CITROËNSERVICES A LA CLIENTELE
Département Technique Après-Vente**NOTE TECHNIQUE****CX****1**

ECHAPPEMENT

CE DOCUMENT EST A CLASSER DANS : **RECUEIL DE NOTES N° MAN 008530**

NOUVEAU MONTAGE*Rappel : Ancien montage*

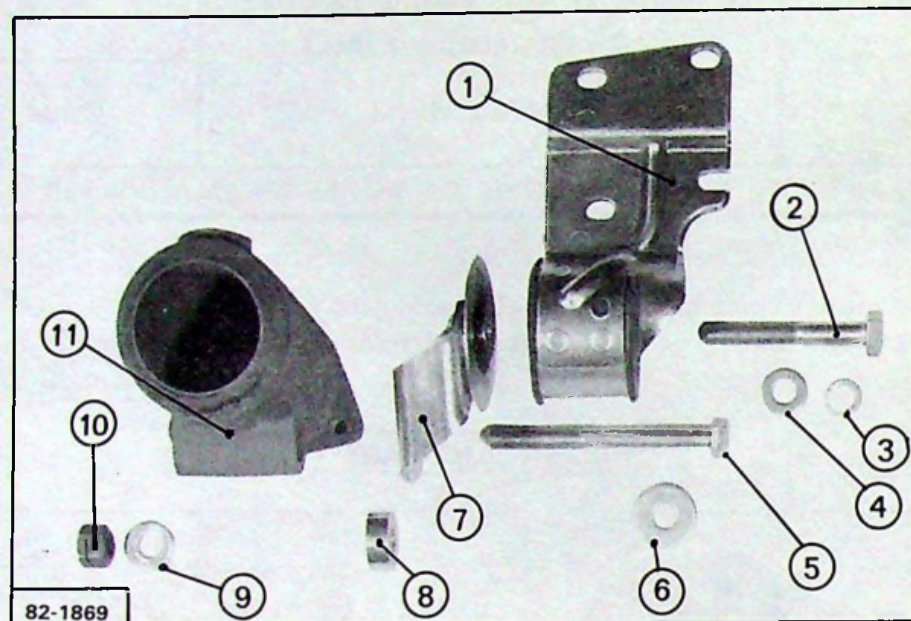
Depuis **Juillet 1982** (Numéro d'Organisation P.R. : 2066), sur les véhicules CX 2400 (Injection Electronique ou Carburateur) la liaison rotule d'échappement - carter inférieur moteur est réalisée par **silent-bloc** élastique.

DESIGNATION	N° P.R.
① Silent-bloc complet:	95 586 377
② Vis HM 10 x 1,5 (longueur = 70 mm):	79 03 001 532
③ Rondelle GROWER φ 10:	79 03 055 022
④ Rondelle plate φ 10 x 20:	79 03 053 050
⑤ Vis HM 10 x 1,5 (longueur = 110 mm):	79 03 001 769
⑥ Rondelle plate φ 10 x 27:	79 03 053 395
⑦ Patte assemblée:	95 578 722
Entretoise φ 10 x 27 (épaisseur = 6 mm):	95 571 809
⑧* Entretoise φ 10 x 27 (épaisseur = 8 mm):	95 578 848
Entretoise φ 10 x 27 (épaisseur = 10 mm):	95 578 849
⑨ Rondelle plate φ 10 x 22:	22 968 039
⑩ Ecrou HM 10 autofreiné:	ZC 9 615 934 U
⑪ Rotule arrière:	95 578 718

Le nouveau dispositif se monte en lieu et place de l'ancien. Par contre, il est IMPERATIF d'effectuer un calage (→) entre la patte et la ligne d'échappement, à l'aide des trois entretoises énumérées page 2. Ces entretoises, soit seules, soit associées, permettent d'effectuer un assemblage libre et sans jeu.

L 10-1

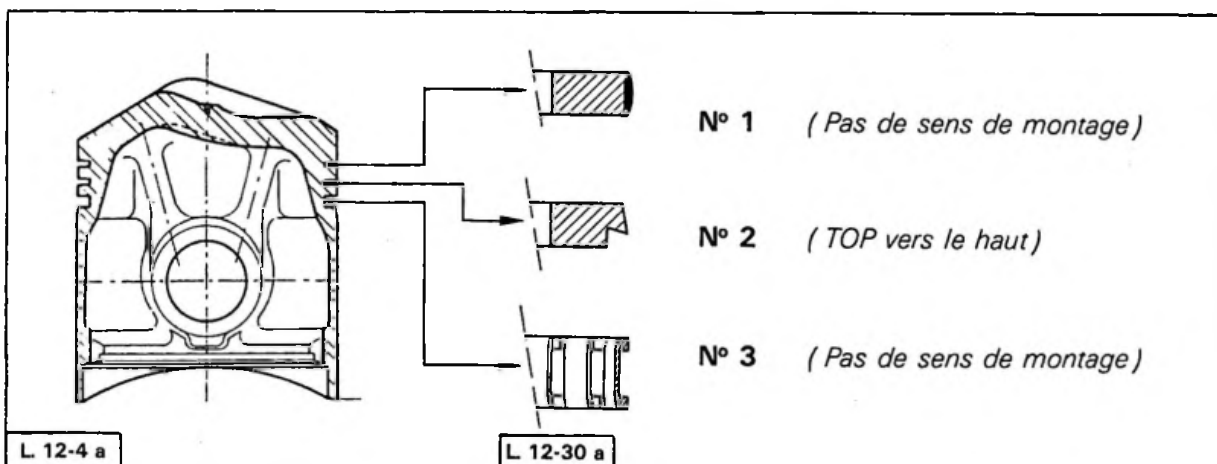
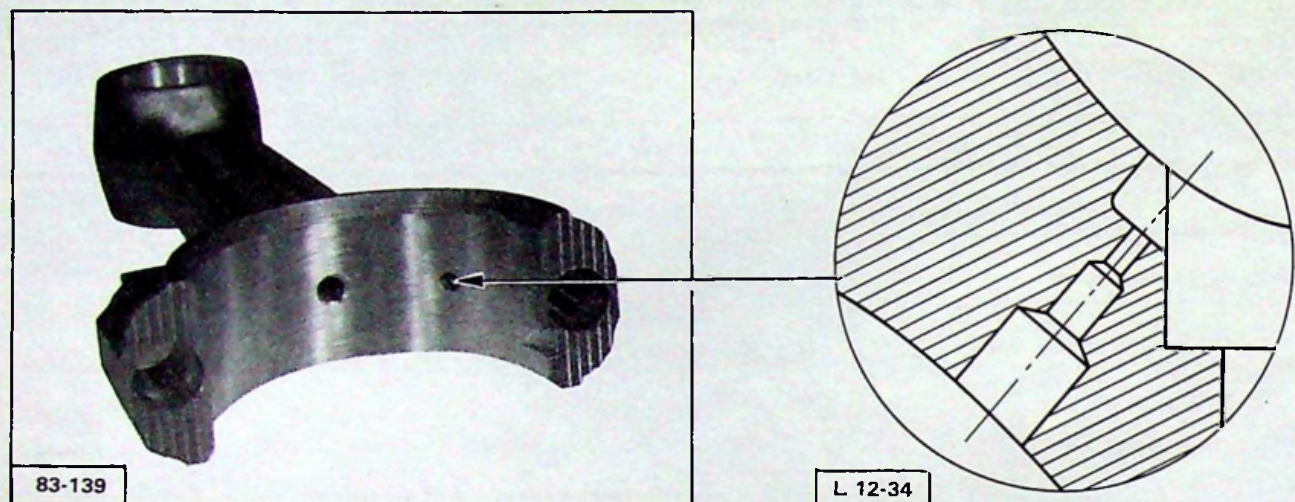
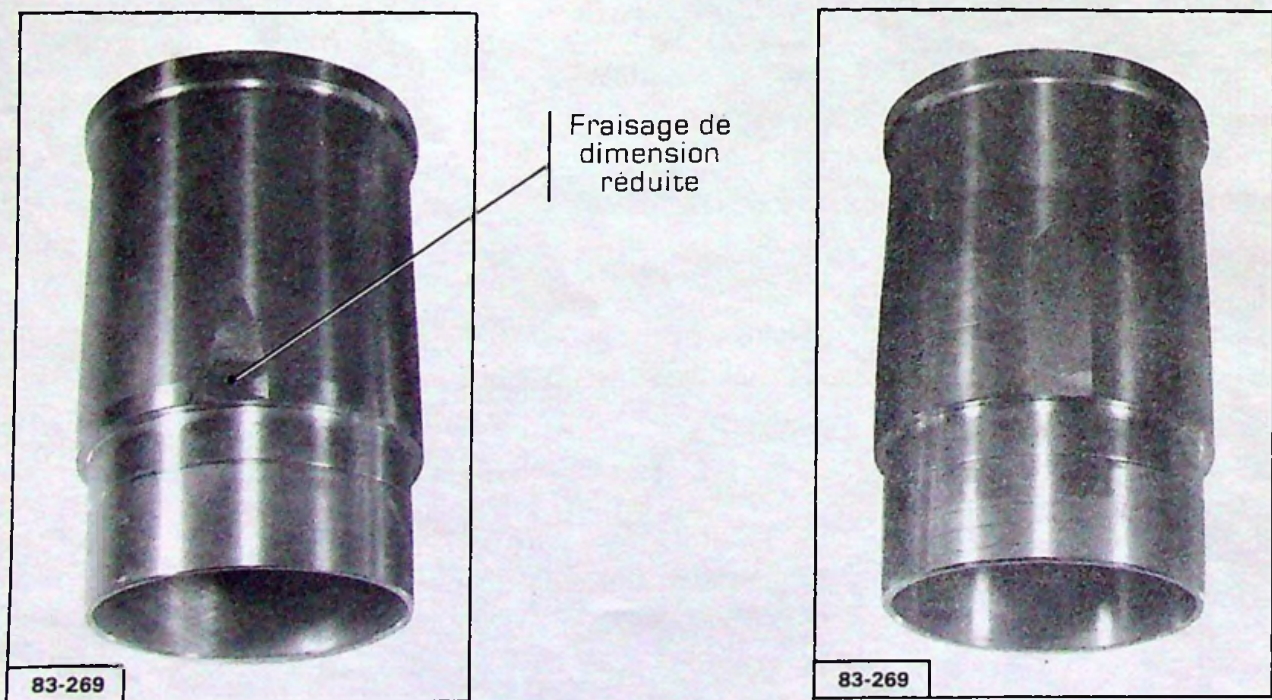
Depuis Février 1983, les moteurs des CX 2400 I.E. ou carburateur sont, progressivement, modifiés comme suit :

- **Bielles :** Les nouvelles bielles possèdent un percage supplémentaire, $\phi = 1$ mm, faisant office de gicleur - ou ajutage - assurant l'arrosage des parois de la chemise. Elles réalisent ainsi le graissage de la segmentation.

- **Chemises-pistons :**
Modifications : profil de jupe des pistons, jeu de fonctionnement réduit, nouvelle matière des chemises.
Ces modifications ne sont pas mesurables en Réparation.
Toutefois, il est possible d'identifier les chemises par l'observation de leur forme extérieure.

Il est possible, en réparation, et en particulier lors d'une intervention pour consommation d'huile, de n'adapter qu'une partie de ces modifications. Le remplacement de l'ensemble chemises-pistons-complet suffit.

Il est prohibé de monter la nouvelle segmentation sur des ensembles chemises-pistons ancienne définition.

B. 12-27

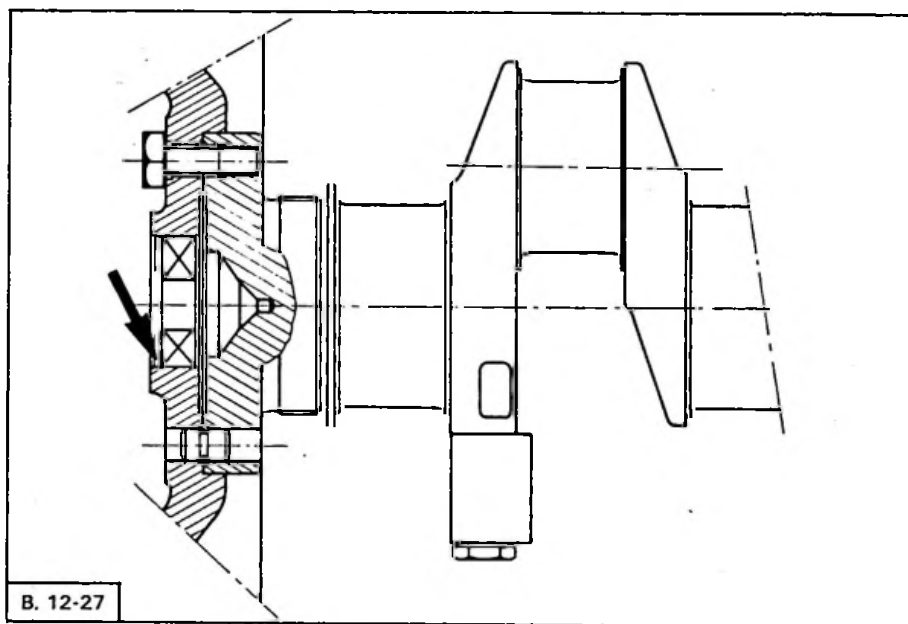
le montage du roulement de guidage de l'arbre de commande de la boîte de vitesses dans le volant moteur est simplifié. Le segment d'arrêt du roulement est supprimé, ainsi que l'usinage de la gorge dans le volant moteur.

Le volant moteur sans gorge de logement du segment d'arrêt de roulement se monte à la place de l'ancien. Le roulement est alors maintenu seulement par serrage dans le volant, de manière identique au montage Usine.

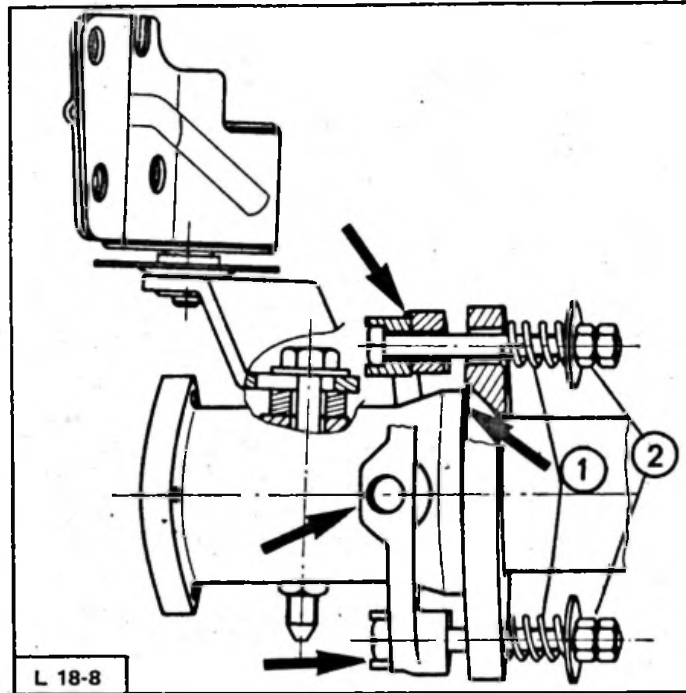
REMEDE : Pour atténuer cette résonance, monter, côté cône d'appui de la rotule d'échappement, une bride usinée, en remplacement de la bride "emboutie".

- a) La nouvelle bride ne doit être montée que sur les véhicules équipés d'une liaison rotule d'échappement-carter inférieur moteur par silent-bloc. Son montage avec une suspension par lame de la rotule d'échappement est prohibé (Rappel : Note Technique CX ① N° 1 ou 82-194 MA, de Septembre 1982).

La bride usinée (épaisseur = 12 mm) est disponible au Département des Pièces de Rechange sous la référence : **95 586 484**.

Pour son montage, il est nécessaire de remplacer ses deux vis de fixation par deux vis HM 8 x 85 mm (N° P.R.: 23 778 019).

- b) Il est impératif de graisser les points et cône d'articulation (→) en utilisant la graisse UNIMOLY HTC METALLIC (Sté KLÜBER) ou la pâte GRIPCOTT AS (Sté MOLYDAL).
- c) Respecter les valeurs de serrage de la bride :
- Serrer les écrous ② pour amener les ressorts ① à spires jointives
 - Desserrer ensuite les écrous ② d'un tour et demi et bloquer les contre-écrous.

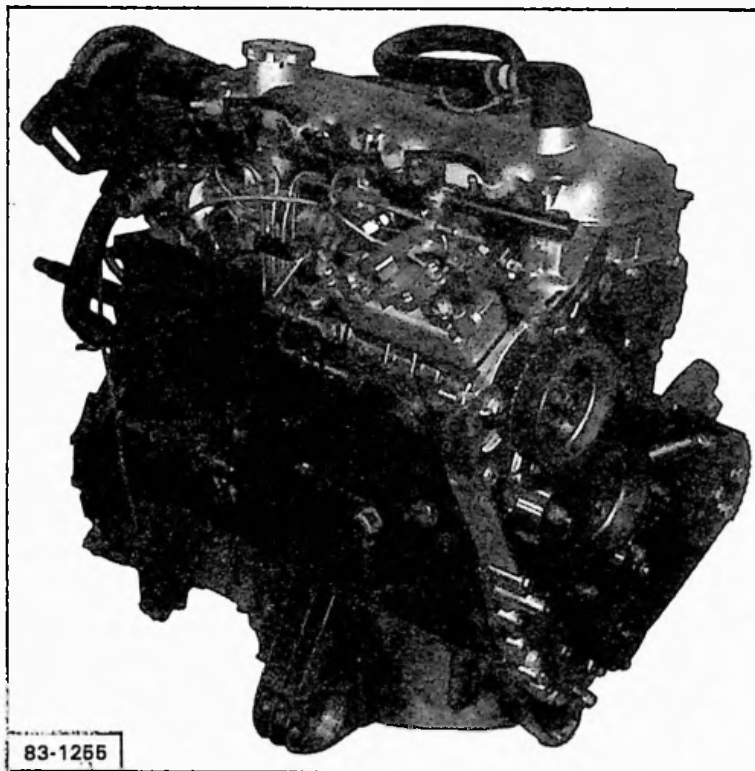
Depuis **Novembre 1983** (N° d'organisation PR 2563), les moteurs **2,5 litres Diesel** à aspiration naturelle bénéficient d'une grande partie des modifications apportées aux moteurs alimentés par un turbo-compresseur.

La nouvelle définition se différencie extérieurement de l'ancienne par le mode d'entraînement de la distribution : utilisation d'une **courroie crantée** (au lieu de pignons).

L. 12-47

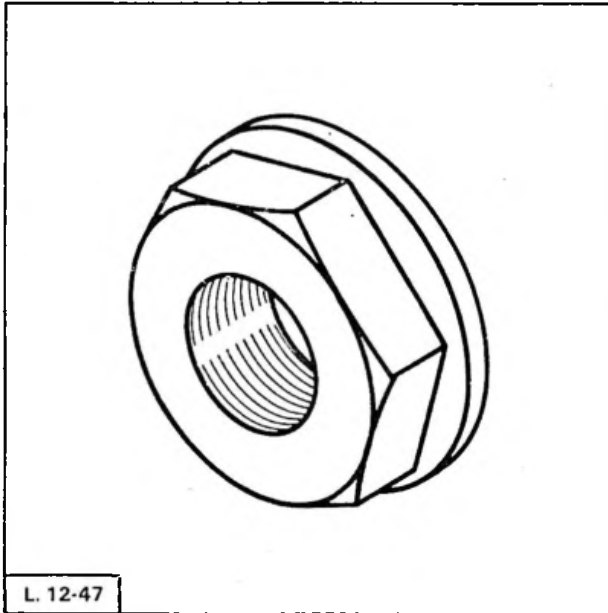
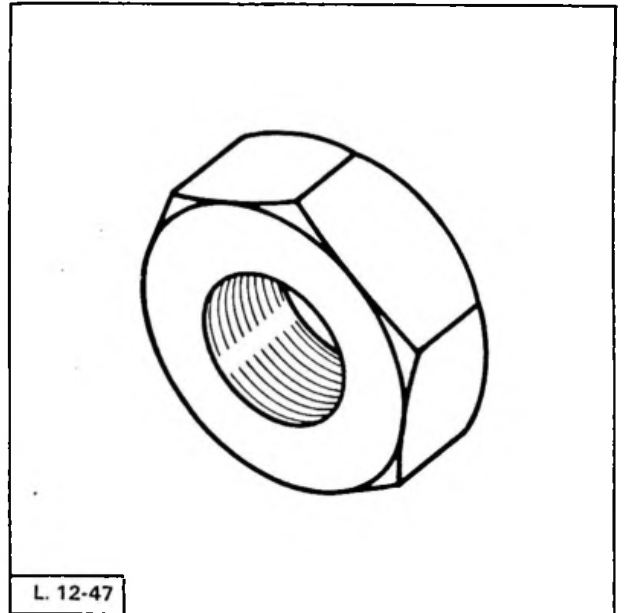
Depuis Janvier 1984 (N° d'organisation P.R. : 2614), la fixation de la poulie d'entraînement de pompe à eau sur l'arbre à cames est assurée par un écrou à embase pour toutes les motorisations Diesel et Essence, sauf 2 litres.

Cette disposition a permis de monter la poulie à moyeu non élastique sur les moteurs Diesel "TURBO" et "Aspiration Naturelle" depuis Novembre 1983.

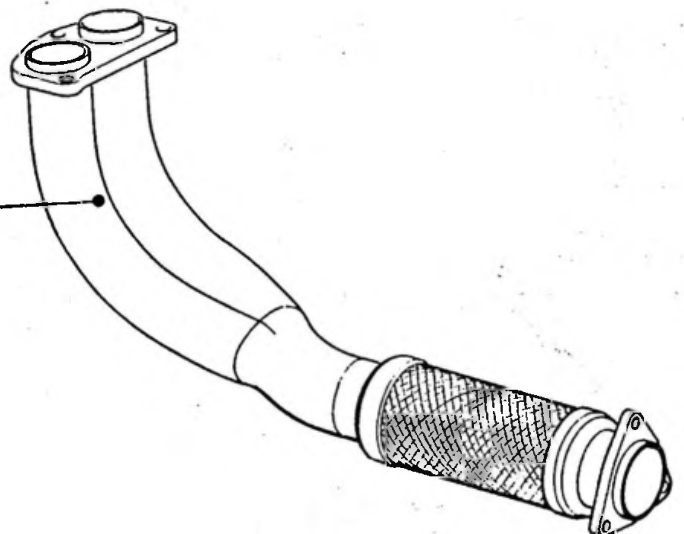
INCIDENT : Niveau sonore élevé dans l'habitacle, bourdonnement d'échappement à un régime moteur compris entre 2.500 et 3.000 tr/mn.

REMÈDE : Équiper la ligne d'échappement, en sortie tubulure, d'un "Y" comportant une partie souple.

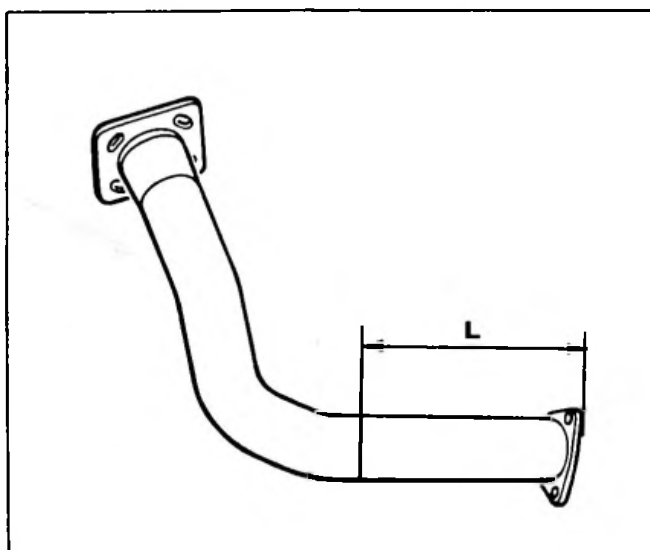
Il est possible d'adapter cette nouvelle disposition sur les véhicules sortis antérieurement, à condition de :

1°) Modifier le tube avant : couper le tube d'une cote $L = 195$ mm.
